**VILLE DE ROUEN : AVIS SUR LE PROJET DE PLAN LOCAL D'URBANISME DE LA METROPOLE ROUEN NORMANDIE ARRETE LE 28 FEVRIER 2019 –
ANNEXE 1 A LA DELIBERATION DU 04 AVRIL 2019**

Référence de document	Document original version « arrêt du PLU 28/02/2019 »	Proposition de modifications Points particuliers surlignés
3.2 Tome 4 - OAP sectorielles Luciline (540 F)	Luciline - 540F Rouen - Traduction graphique de l'OAP  Programme ■ Vocation ■ Vocation mixte Insertion urbaine ■ Emprise du bâti ■ Front bâti Desserte et organisation viaire ■ Liens existants ■ Rue ou voie existante ■ Cheminement doux (piétons et/ou vélos) ■ Maillage à créer ■ Maillage principal ■ Cheminement doux Qualité paysagère et environnementale ■ Éléments à préserver / à protéger ★ Éléments d'intérêt patrimonial ● Aire ■ Éléments à créer ■ Zone à dominante végétale ■ Cône de vue Indicateurs informatifs □ Unités cadastrales □ Périmètre de l'OAP ■ Bâti existant	Luciline - 540F Rouen - Traduction graphique de l'OAP  Programme ■ Vocation ■ Vocation mixte Insertion urbaine ■ Emprise du bâti ■ Front bâti Desserte et organisation viaire ■ Liens existants ■ Rue ou voie existante ■ Cheminement doux (piétons et/ou vélos) ■ Maillage à crée

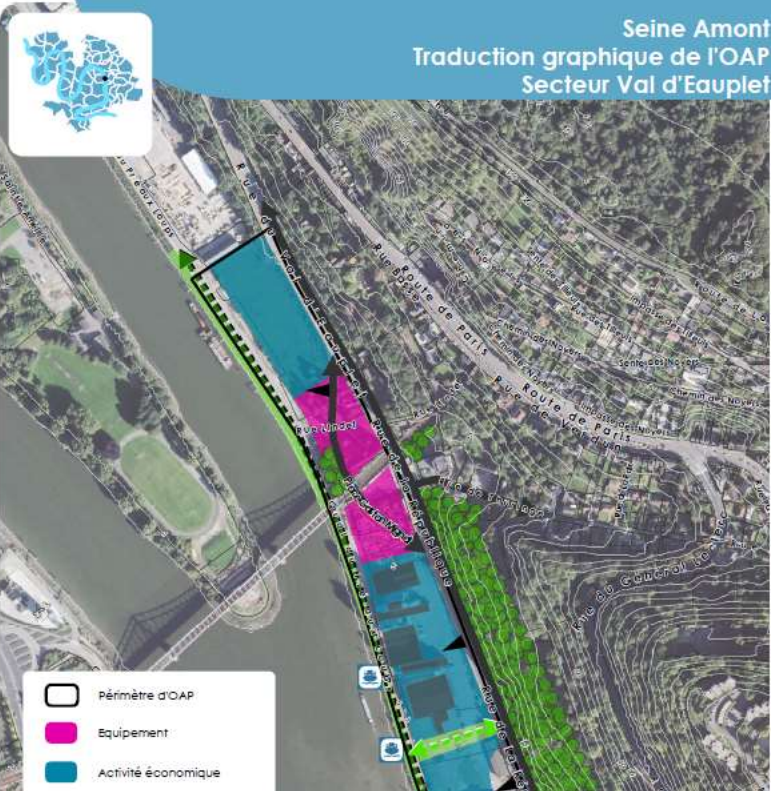
Référence de document	Document original version « arrêt du PLU 28/02/2019 »	Proposition de modifications Points particuliers surlignés
3.2 Tome 4 - OAP sectorielles Luciline (540 F)	 Périmètre de la ZAC Luciline Existant à préserver Mail Prolongement du mail Voie piétonne Densité indicative : Hauteur max 25m CES 100% max Hauteur max 16m CES max 65 % Hauteur max 35m CES max 75 % Emergences ponctuelles Linéaire de commerces ou activités Césure de 10m minimum au-dessus du socle commercial 0 10 50 100	 Schéma 1 à intégrer à l'OAP pour préciser les calibres des projets, conformément au Cahier des Prescriptions Architecturales Urbaines Paysagères et Environnementales

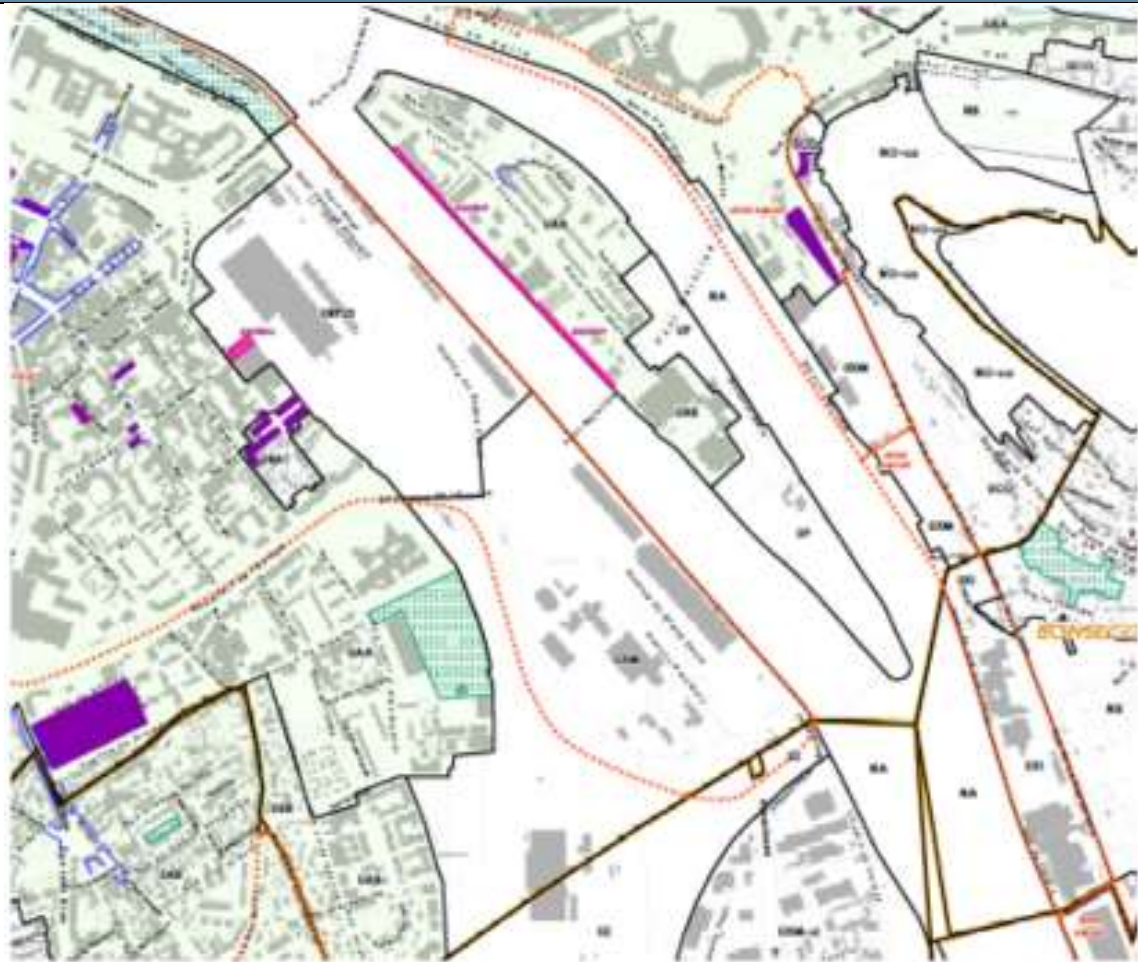
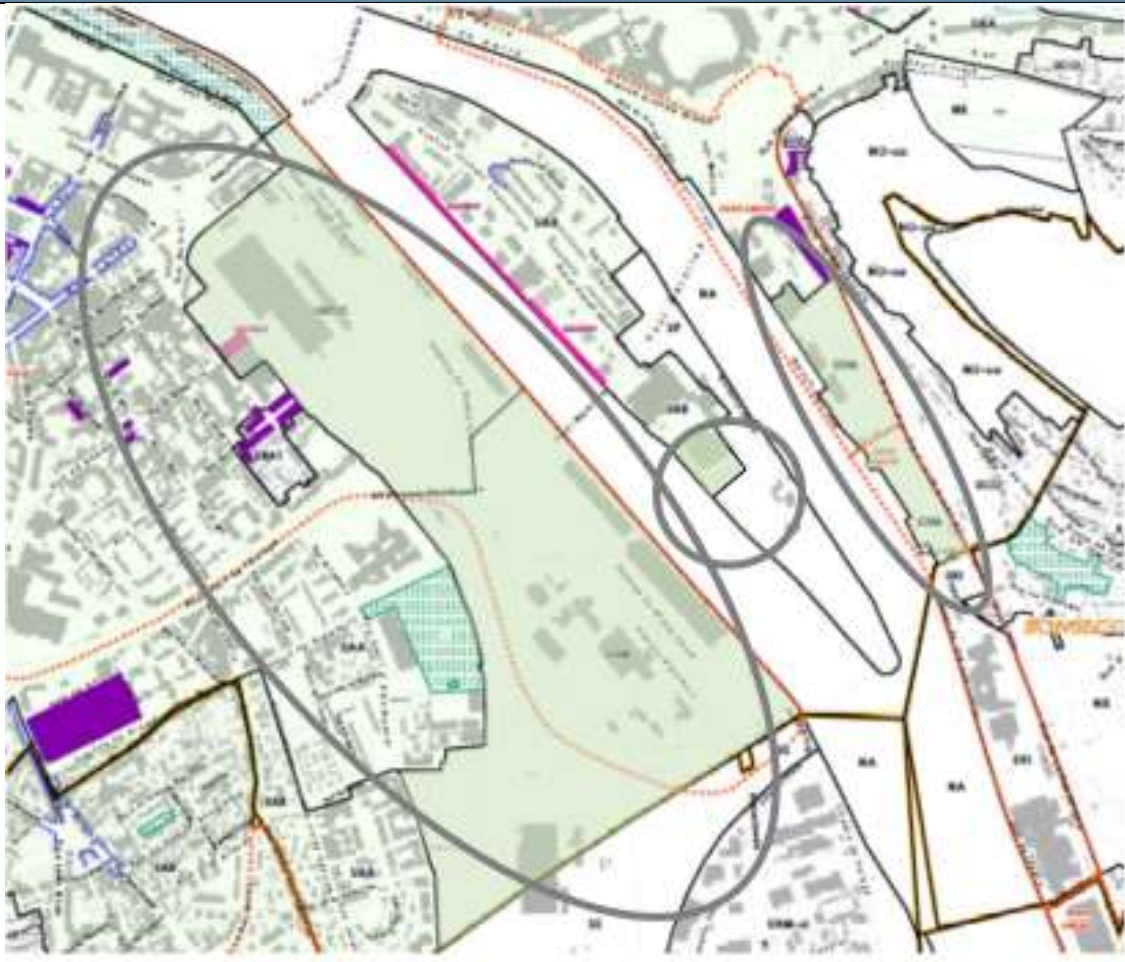
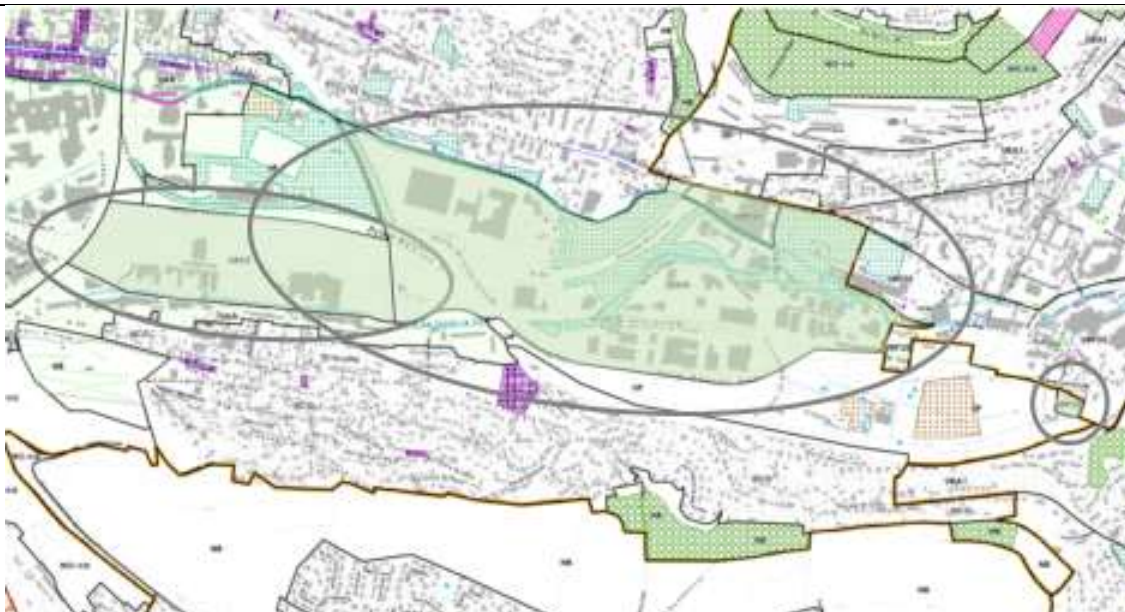
Référence de document	Document original version « arrêt du PLU 28/02/2019 »	Proposition de modifications Points particuliers surlignés
4.1.1-Livre 2 titre 1 Règlement articles 3.2 • UAA (p16) • UAB (p26) • UBA1 (p46)	(...) Pour les parcelles laniérées d'une largeur inférieure ou égale à 12 m à la date d'approbation du PLU, depuis la voie et ce sur toute leur profondeur, la bande de constructibilité renforcée s'applique sur l'ensemble de la parcelle. Dans ce cas, les constructions, installations ou aménagements nouveaux peuvent s'implanter sur les limites séparatives. En cas de retrait, elles doivent observer une distance au moins égale à 1,90 m.	Afin de limiter les nuisances et une trop forte densité sur des parcelles de petite taille, la bande de constructibilité doit être maintenue y compris sur les parcelles laniérées

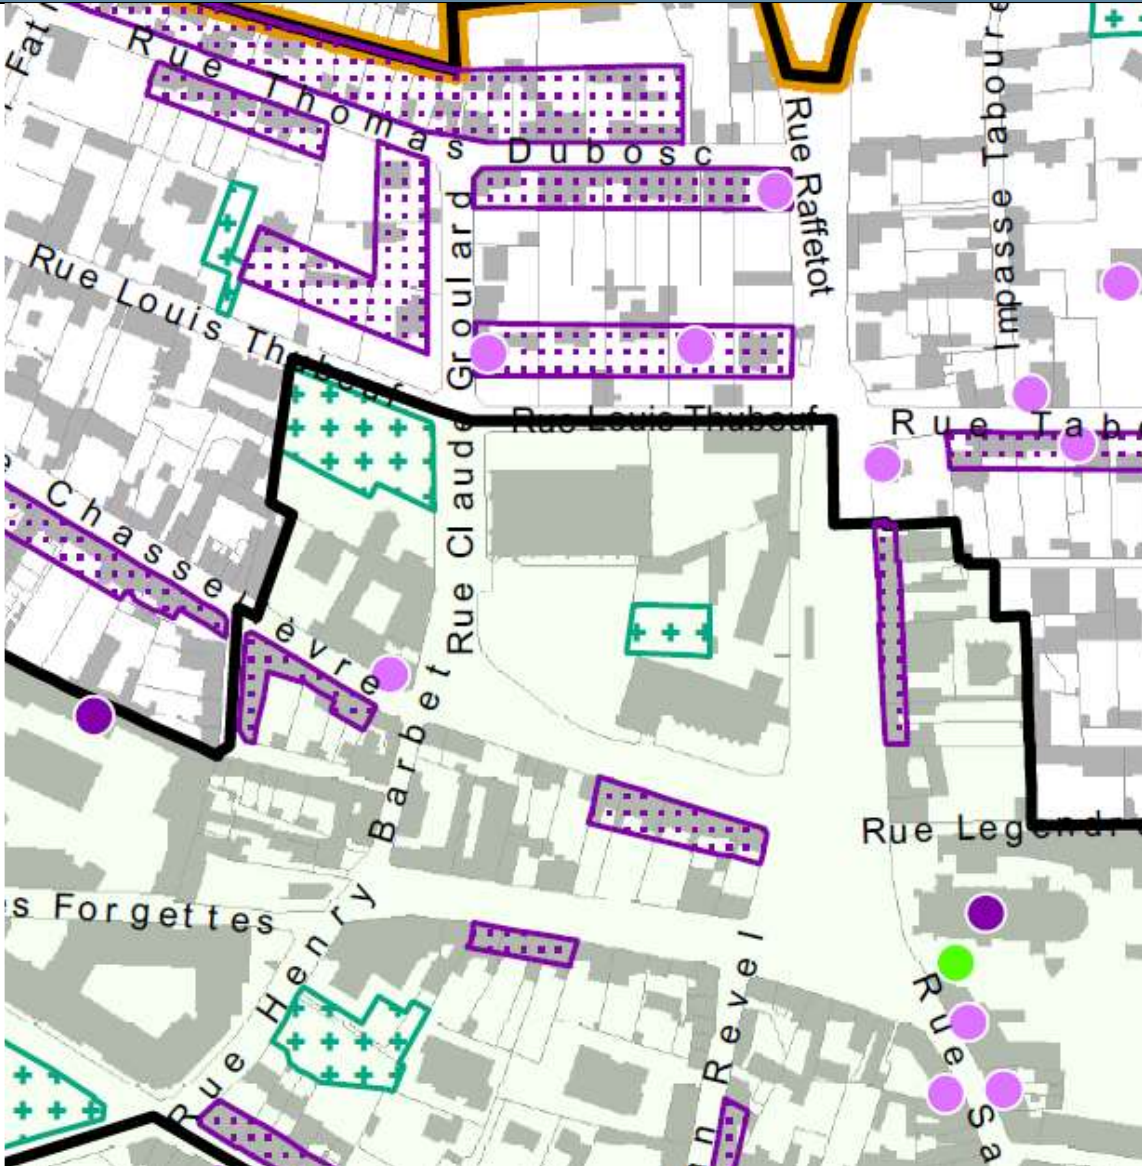
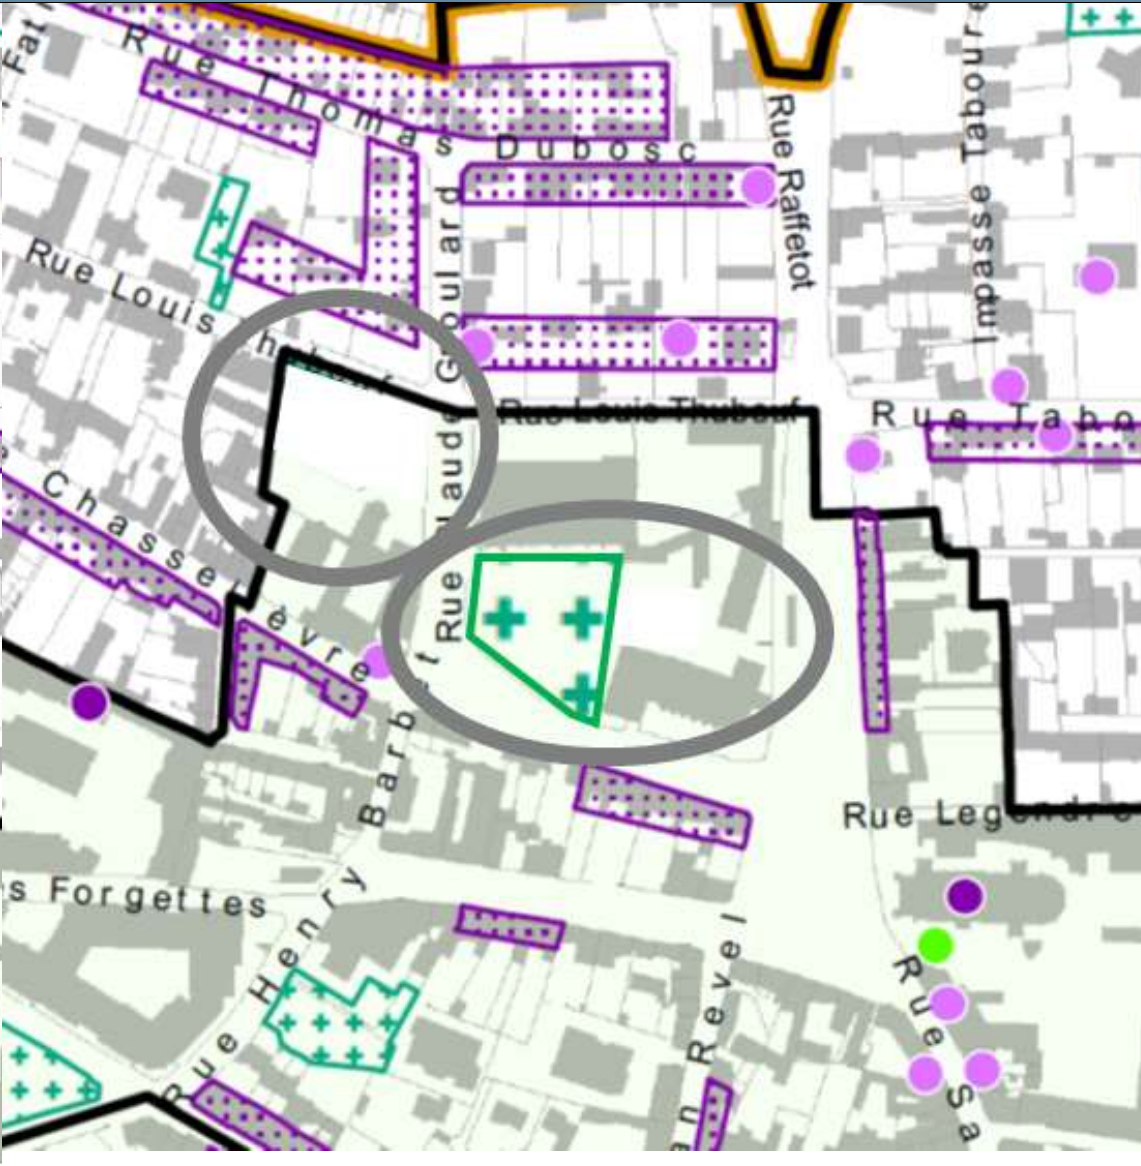
4.1.1-Livre 2 titre 1 Règlement zone UCo article 3.4. Emprise au sol	L'emprise au sol des constructions ne peut excéder 40% de la superficie du terrain. Dans les périmètres du réseau structurant de transport en commun urbain inscrits au règlement graphique – Planche 2, l'emprise au sol des constructions ne peut excéder 50% de la superficie du terrain. « Dans le secteur UCO-1 L'emprise au sol des constructions ne peut excéder 15% de la superficie du terrain. Disposition alternative dans l'ensemble de la zone hors secteur UCO-1 L'emprise au sol des constructions existantes ayant déjà atteint, à la date d'approbation du PLU, 30% de la superficie du terrain, peuvent réaliser des extensions ou des annexes de la construction existante dans la limite de 50 m ² maximum d'emprise au sol, toute extension ou annexe confondue. »	Certaines parcelles pouvant avoir une surface importante, les constructions peuvent présenter un aspect compact et massif tout en respectant le coefficient d'emprise au sol. Limitier l'emprise de chaque de construction à 250 m² au sol permet de limiter le risque et de correspondre au gabarit caractéristique du secteur UCo L'article doit être modifié suite à une erreur matérielle « Dans le secteur UCO-1 L'emprise au sol des constructions ne peut excéder 15% de la superficie du terrain. Disposition alternative dans l'ensemble de la zone hors secteur UCO-1 L'emprise au sol des constructions existantes ayant déjà atteint, à la date d'approbation du PLU, 40% de la superficie du terrain, peuvent réaliser des extensions ou des annexes de la construction existante dans la limite de 50 m ² maximum d'emprise au sol, toute extension ou annexe confondue. »

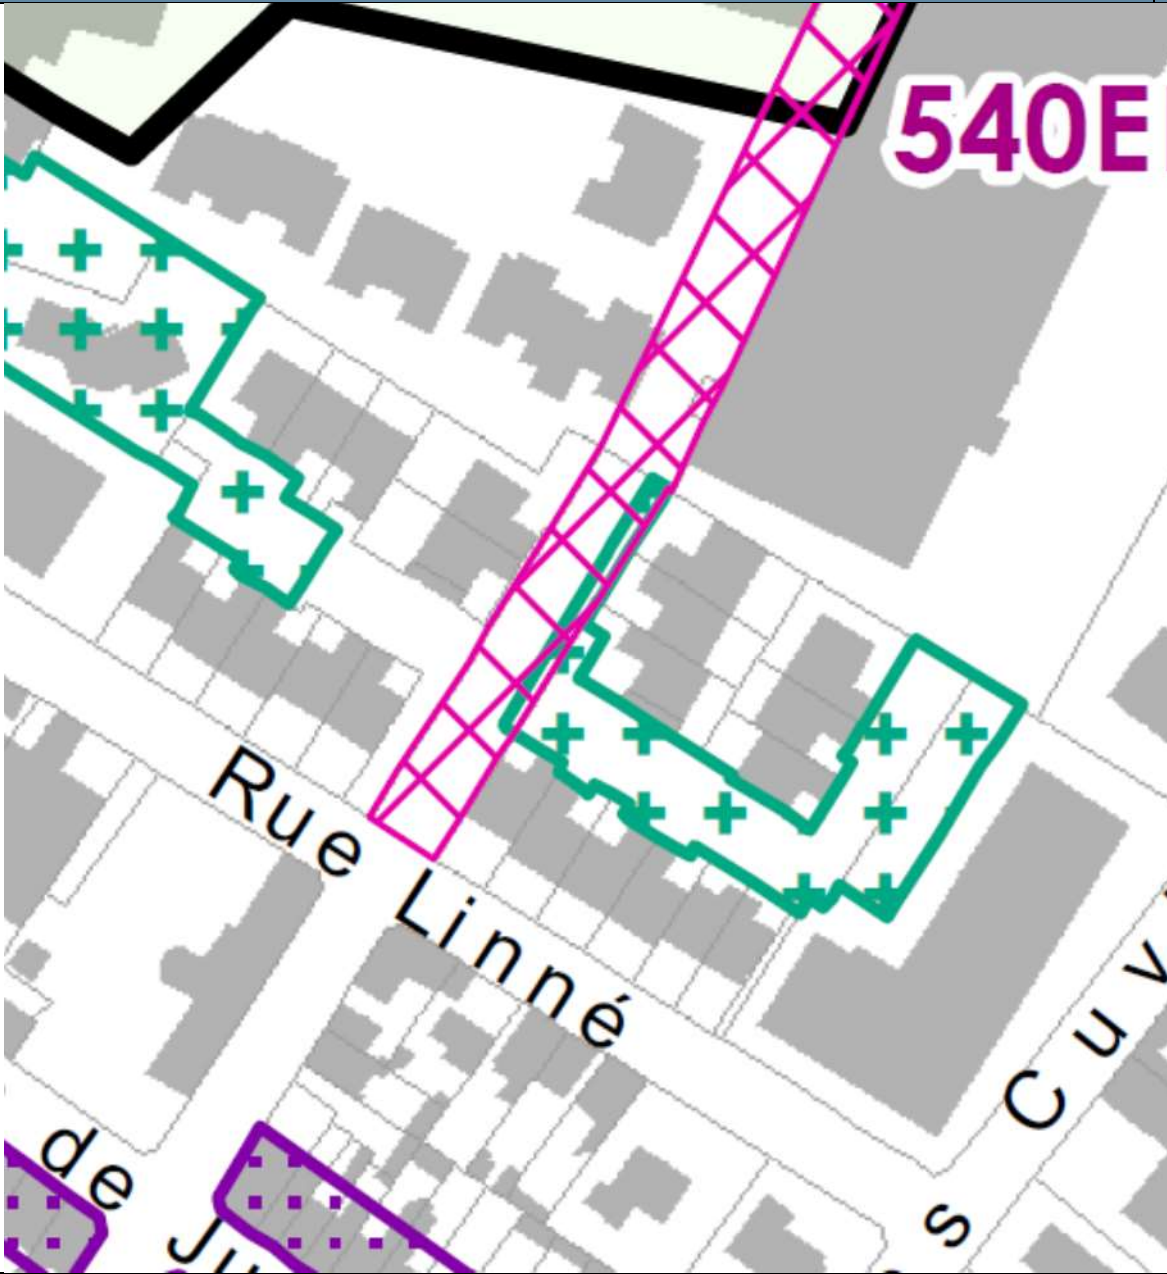
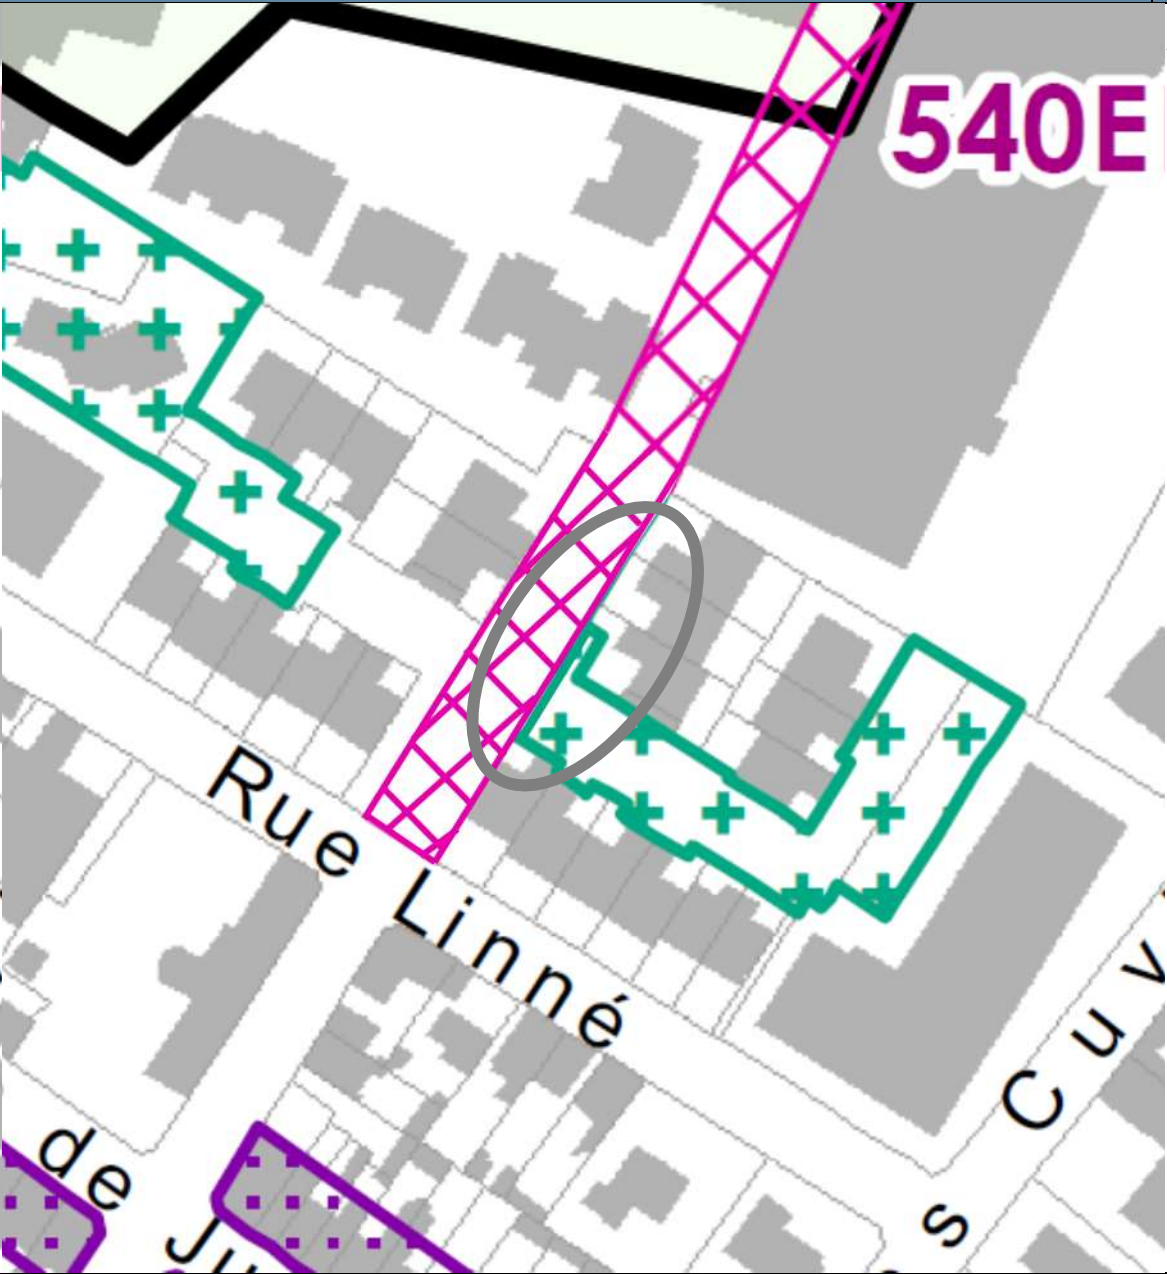
Référence de document	Document original version « arrêt du PLU 28/02/2019 »	Proposition de modifications Points particuliers surlignés
4.1.1-Livre 2 titre 1 Règlement Article 4.1.1 Zones : • UAA • UAB • UBA1 • UBB1 • UCo	ARTICLE 4 – Qualité urbaine, architecturale, environnementale et paysagère 4.1. Caractéristiques des façades, des toitures et des clôtures 4.1.1. Principes généraux Les constructions, installations ou aménagements, tant du point de vue de leur situation, de leur volume que de leur aspect, ne doivent porter atteinte ni au caractère ou à l'intérêt des lieux avoisinants, ni aux perspectives monumentales et doivent s'insérer harmonieusement au bâti et au paysage environnants en tenant compte de leur caractère dominant.	La ville de Rouen souhaite pouvoir intégrer dans son tissu bâti, des formes architecturales d'expression contemporaines, sous réserve d'une intégration harmonieuse dans le paysage environnant Afin de limiter les risques de recours, et pouvoir argumenter le cas échéant, il est important que cette mention figure expressément dans le règlement écrit, pour toutes les zones représentées sur le territoire de la ville de Rouen.
